Uw kenmerk: 17ZK04181

Ons kenmerk: FA/98039.F057

Onderwerp: toelichting aanvulling aanvraag omgevingsvergunning
Locatie: Mosstraat 23a, 23b, Rijen

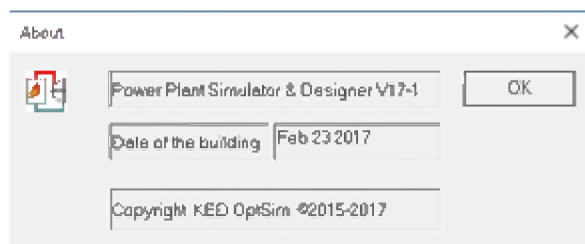
1. *debiet van schoorsteen, deze dient beter te worden onderbouwd en de berekening dient aangeleverd te worden;*
2. *Er dient technische informatie te worden aangeleverd over de emissie van NO_x*
3. *Een nadere motivatie betreffende NH₃-emissie als gevolg van het toevoegen van ureum dient te worden toegevoegd.*

ad 1: De gegevens van het debiet zijn afkomstig van de leverancier van de installatie. Van de leverancier hebben wij gegevens ontvangen waaruit onderstaande onderbouwing voortkomt.

Voor een goede werking van de ketelinstallatie is ca. 2.300 kg/h brandstof nodig (conform gegevens leverancier). Bij verbranding van het brandstof komt 4,4 Nm³/kg brandstof aan verbrandingslucht vrij wat dient te worden afgevoerd door de schoorsteen. Dit resulteert in een debiet van 10.120 Nm³/h met een temperatuur van 153°C.

De factor 4,4 Nm³/kg is afkomstig van de brandstofsamenstelling (A-hout, houtsnippers) en is afhankelijk van de verhoudingen tussen koolstof, zuurstof en waterstof. Dit gegeven is afkomstig van de rekenmodellen die door de leverancier van de installatie worden om de installatie te dimensioneren.

De leverancier maakt gebruik van een specialistisch rekenprogramma om de dimensionering en warmteoverdrachten door te rekenen. Dit is het programma Power Plant Simulator (zie onderstaande afbeelding:
